OGGETTO: Riscontro nota prot. n. 0382057/21 del 28/09/2021 – Invio informazioni e documentazione integrativa – Domanda di V.A. a V.I.A. per il progetto di attuazione di modifiche all'impianto di messa in riserva (R13) e recupero (R5) di rifiuti speciali non pericolosi di natura inerte.

Codice Pratica: 21/0376084

**Ditta: IMMEDIL T.S. SRL – Piano Venna, Zona Industriale nel Comune di Guardiagrele (CH)**

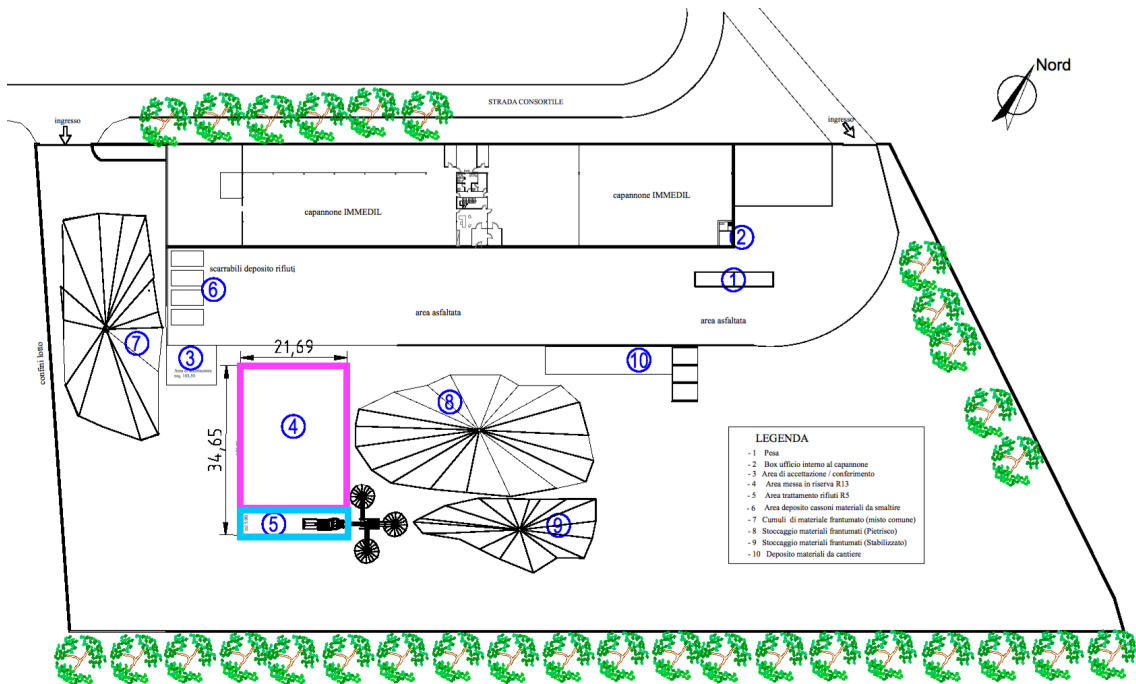
- VASCHE DI STOCCAGGIO:** con il termine "vasche di stoccaggio" citato nel precedente progetto sottoposto alla procedura di V.A. a V.I.A., per cui la Ditta ha ottenuto parere favorevole all'esclusione dalla VIA (rif.to Giudizio 1157 del 06/11/2018), il tecnico all'epoca incaricato si riferiva all'area di messa in riserva/trattamento dei rifiuti, dotata di pavimentazione impermeabilizzata, che nell'elaborato 15 "Layout dell'impianto di recupero autorizzato con l'indicazione delle aree di lavorazione" – allegato allo SPA datato 21/09/21 e di cui si riporta uno stralcio di seguito – è rappresentato dai nn. 4 e 5.

Si tratta pertanto di una diversa attribuzione di denominazione che però attiene allo stesso manufatto.

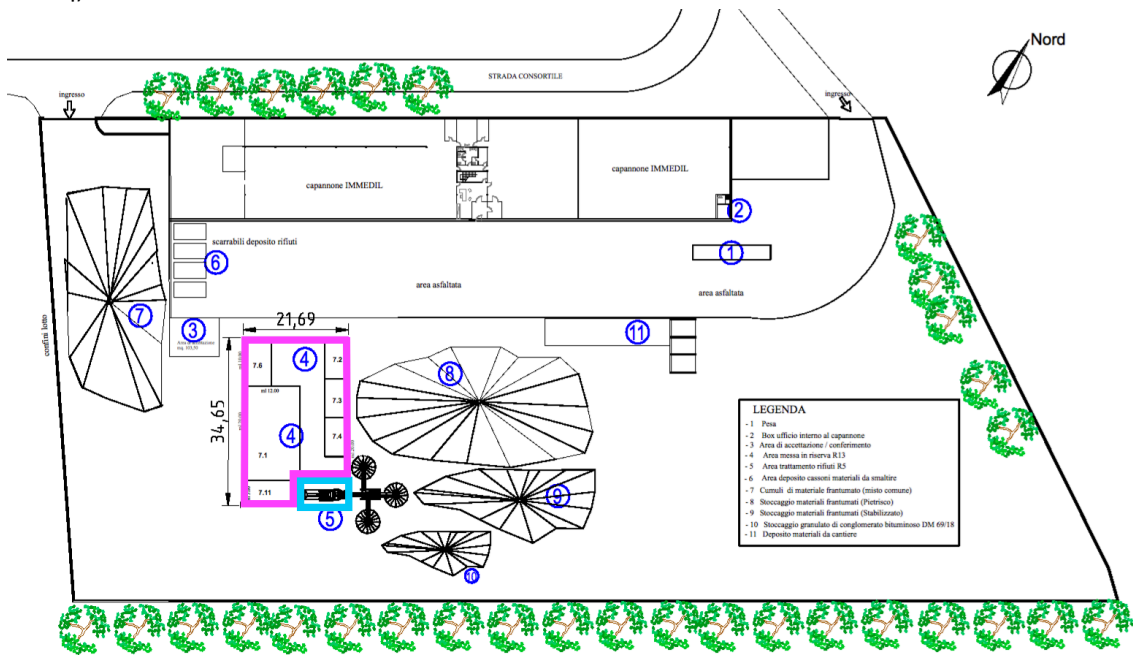
In relazione al nuovo progetto in esame, tale area non subirà nel complesso alcuna modifica per quanto riguarda la posizione e l'estensione (pari a 750 mq); come descritto nell'allegato 19 allo SPA "Layout dell'impianto di recupero con l'indicazione delle aree di lavorazione" – di cui si riporta di seguito uno stralcio –

rispetto alla precedente configurazione l'area destinata alla messa in riserva (R13) sarà leggermente ampliata a discapito della zona di trattamento dei rifiuti (R5), senza tuttavia modificare l'estensione totale del piazzale (750 mq).
